SERVICE INFO – INA 0085

Различия в направляющих роликах

в натяжном узле 534 0243 10 в бензиновых и дизельных двигателях

Производитель:	Mercedes-Benz
Модели:	A 160 CDI (168.007) do FIN J568589 A 170 CDI (168.008) do FIN J568589
Код двигателя:	OM 668.940, OM 668.941
Арт. номер:	534 0243 10
OE номер:	A166 200 09 70

Рисунок 1: Натяжной узел 534 0243 10

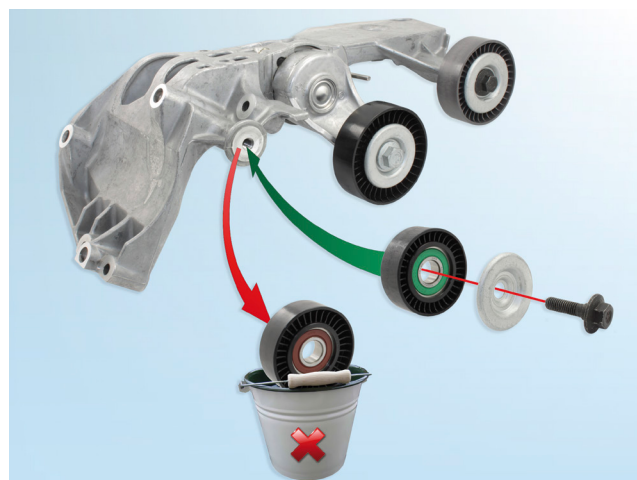
В стандартном исполнении, натяжной узел подходит только для работы на бензиновых моторах.

Для использования этого узла на вышеуказанных дизельных двигателях, необходимо заменить левый направляющий ролик 532 0404 30 на ролик 532 0406 30 (Рис.1).

Направляющий ролик для дизельных двигателей не входит в комплект и должен приобретаться отдельно.

Убедитесь, что натяжной узел укомплектован правильным роликом перед установкой на автомобиль!

Рисунок 2: Направляющий ролик 532 0404 30 (слева) и направляющий ролик 532 0406 30 для дизельных двигателей (справа)

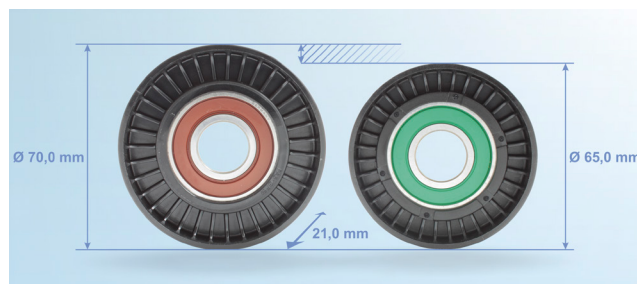
Направляющий ролик 532 0406 30 для дизельных двигателей имеет меньший диаметр, чем ролик 532 0404 30 (Рис.2).
